ふそう キャンターの原動機（燃料パイプ）のリコールについて

リコール届出番号	5713	リコール開始日	令和7年9月3日
基準不適合状態にあると認める構造、装置又は性能の状況及びその原因	エンジンのコモンレールとインジェクター間の高圧燃料パイプにおいて、インジェクター側取付ナットの締付方法が不適切なため、当該ナットの締付トルクが不足しているものがある。そのため、エンジン振動によって当該ナットが緩み、燃料が漏れるおそれがある。		
改善措置の内容	全車両、当該ナットを規定トルクで締付ける。

# 改善箇所説明図

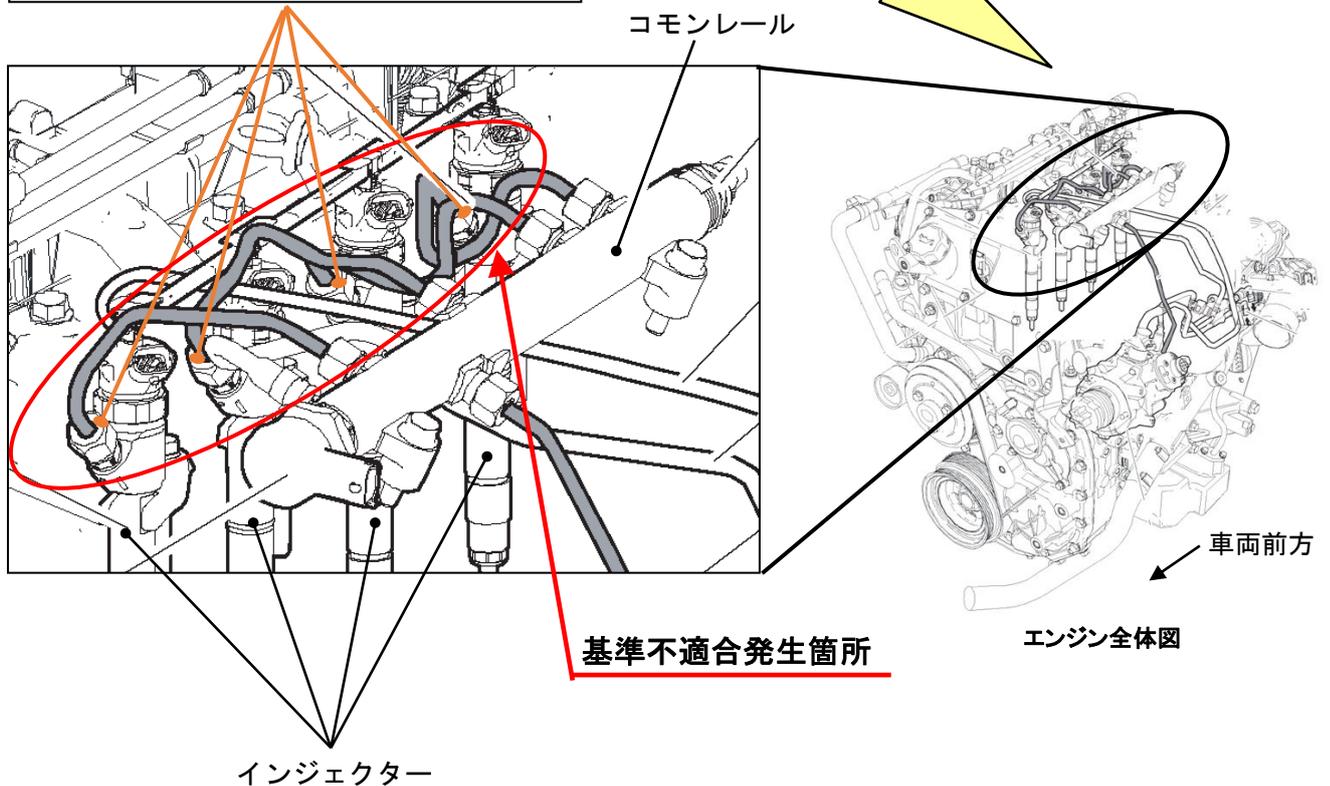
高圧燃料パイプインジェクター側取付ナット

エンジンのコモンレールとインジェクター間の高圧燃料パイプにおいて、インジェクター側取付ナットの締付方法が不適切なため、当該ナットの締付トルクが不足しているものがある。そのため、エンジン振動によって当該ナットが緩み、燃料が漏れるおそれがある。

全車両、当該ナットを規定トルクで締付ける。

識別：作業完了車には、ブレーキペダルアーム部の上側に白色ペイントを塗布する。
